基準不適合箇所

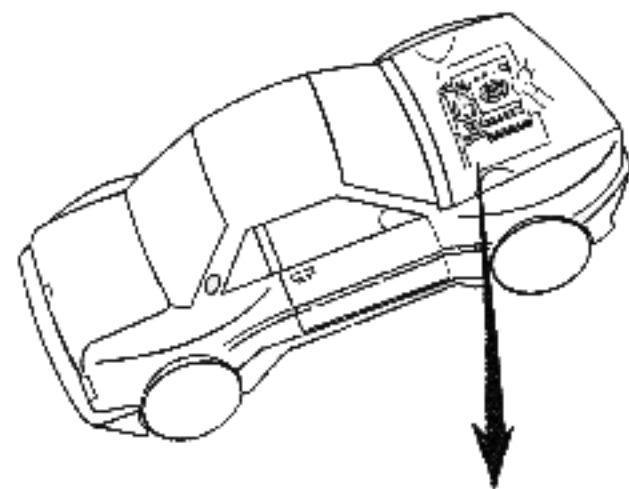
燃料デリバリーパイプ
燃料デリバリーパイプの接合部の半田付けに、不良なものがあり、このままの状態で使用を続けると、接合部より燃料が漏れ最悪の場合、火災に至るおそれがある。

フューエル・コネクター（継手）
フューエル・コネクターのフューエルマニホールドへの取付け面、ガスケットの取付け位置が平行にずれているため、ガスケットの中心が離れた状態で当該部品が締め付けられると、ガスケット内側のゴム製のリップが損傷しているおそれがあり、損傷している場合燃料漏れが発生し最悪の場合、火災に至るおそれがある。

対策内容
フューエル・コネクター（継手）を対策品と交換する。

対策内容
燃料デリバリーパイプを対策品と交換する。
